Objet : Rouen – ALTAREA COGEDIM REGIONS – Aménagement d'un quartier résidentiel avec immeubles de logements, commerces et services – Rue Parmentier

Réf. : - Votre transmission du 23/06/2022 reçue dans mon service le 27/06/2022
- PA n° 076 540 22 70006

Référence Dossier : PA 76540 22 70006
 Demandeur : SNC Consorts ALTAREA COGEDIM REGIONS
 Adresse : Rue PARMENTIER 76000 Rouen
 Parcelle(s) cadastrée(s) HY300 HY301 HY361 HY420 HY422 HZ504 IK384 IK392 IK401
 Nature des travaux : Aménagement d'un quartier résidentiel composé de logements, commerces et services

Extrait du Plan du réseau d' Eau Potable par rapport à l'implantation du projet

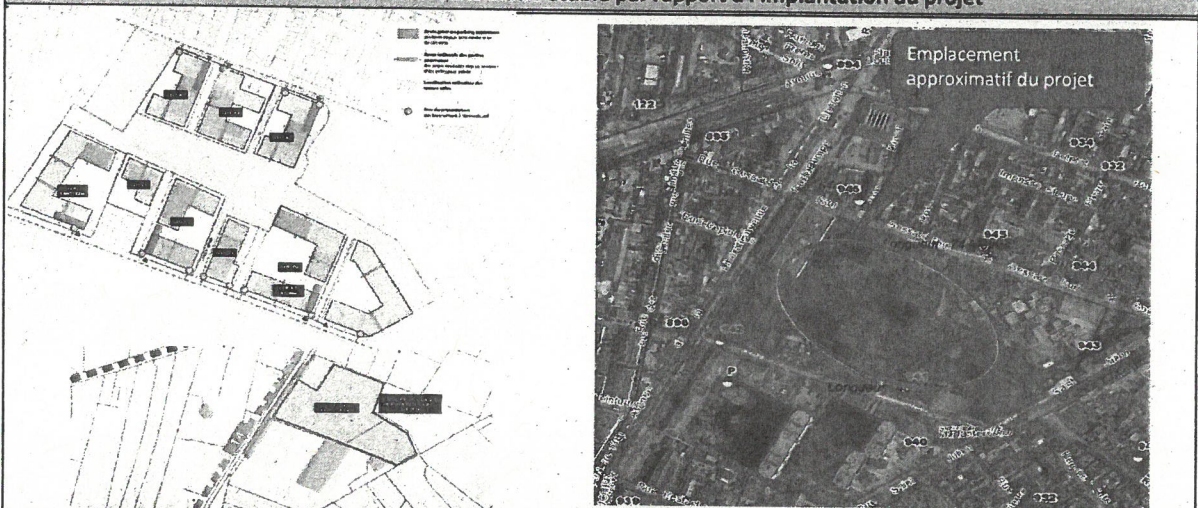
La défense extérieure contre l'incendie ne peut pas être assurée :

Sur la base de l'avis du SDIS 76 daté du 17/08/2022 sous référence A-2022-008306/D-2022-009792 BS/IG/H-31556, qui exige un débit de 180 m³/h sous 1 bar pendant 2 heures.

- Se conformer rigoureusement aux prescriptions du SDIS76, rendues dans l'avis technique suite à l'étude spécifique daté du 17 août 2022, sous numéro de référence A-2022-008306/D-2022-009792 BS/IG/H-31556.
- Afin de répondre aux besoins de DECI l'installation d'une réserve incendie de 120 m³, à moins de 200m des futures constructions, est à étudier. Elle doit être aménagée et accessible en permanence aux services de secours. Elle doit répondre aux normes en vigueur pour ce type d'équipement ainsi qu'aux exigences du RD DECI 76.
- L'aménagement des voies d'accès doit être conforme au RDDECI en vigueur (Cf Page 59 à 63 du RDDECI du 28/04/2022)
- La construction ne pourra pas être autorisée sans une amélioration de la couverture DECI ou/et la diminution du niveau de risque du projet par l'usage ou sa conception.

Pour information :

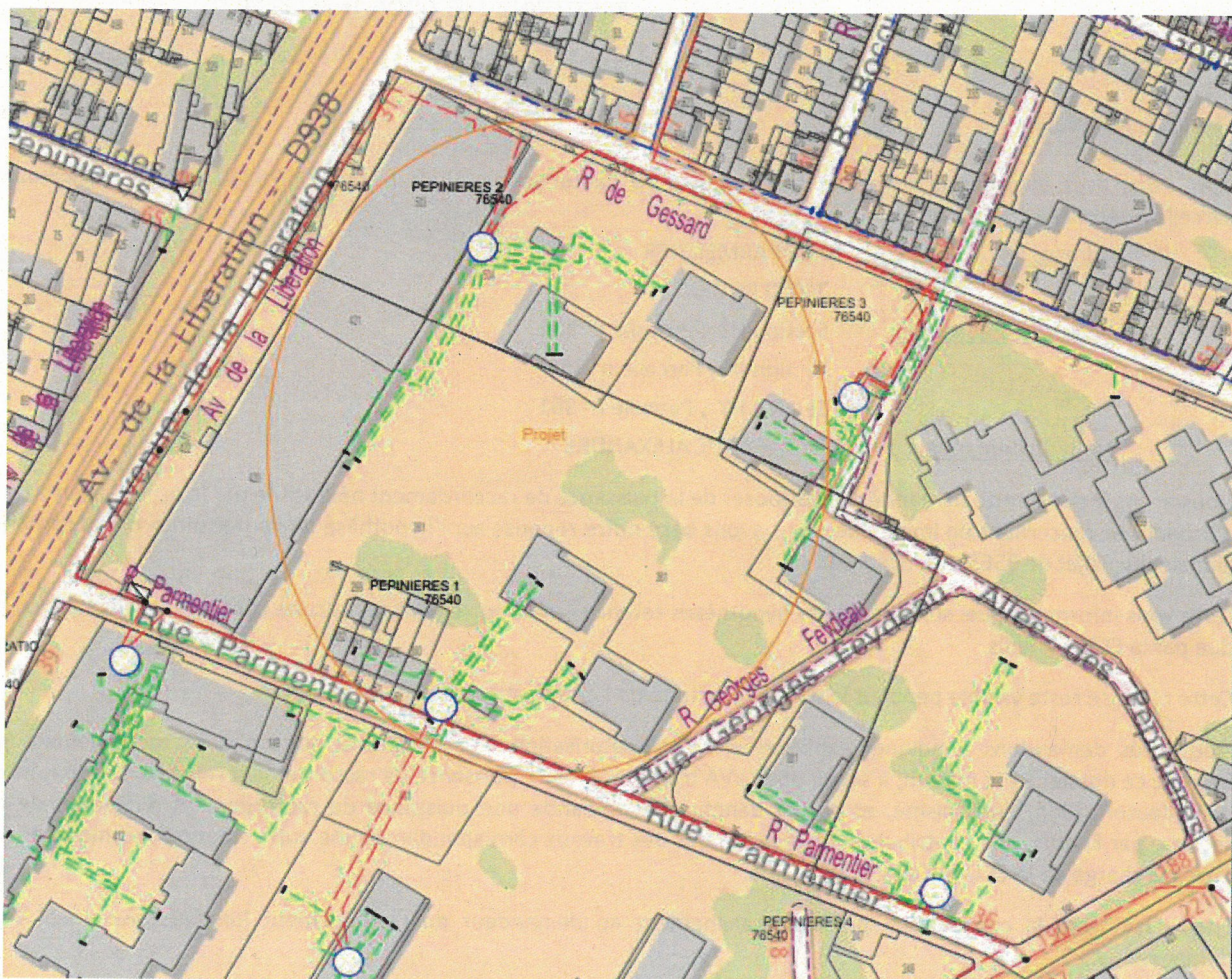
Nous tenons également à vous préciser que cette parcelle est surplombée par une ligne électrique aérienne ou traversée par un câble électrique souterrain, des postes de distribution publique les constructions érigées sur ce terrain devront donc respecter les distances réglementaires de sécurité décrites dans l'arrêté technique du 17 mai 2001. Si ces constructions ne pouvaient se trouver à distance réglementaire des ouvrages, alors ceux-ci devront être mis en conformité. Dès l'acceptation de l'autorisation d'urbanisme, le pétitionnaire devra demander une étude à Enedis pour déterminer les solutions techniques et financières à mettre en œuvre.
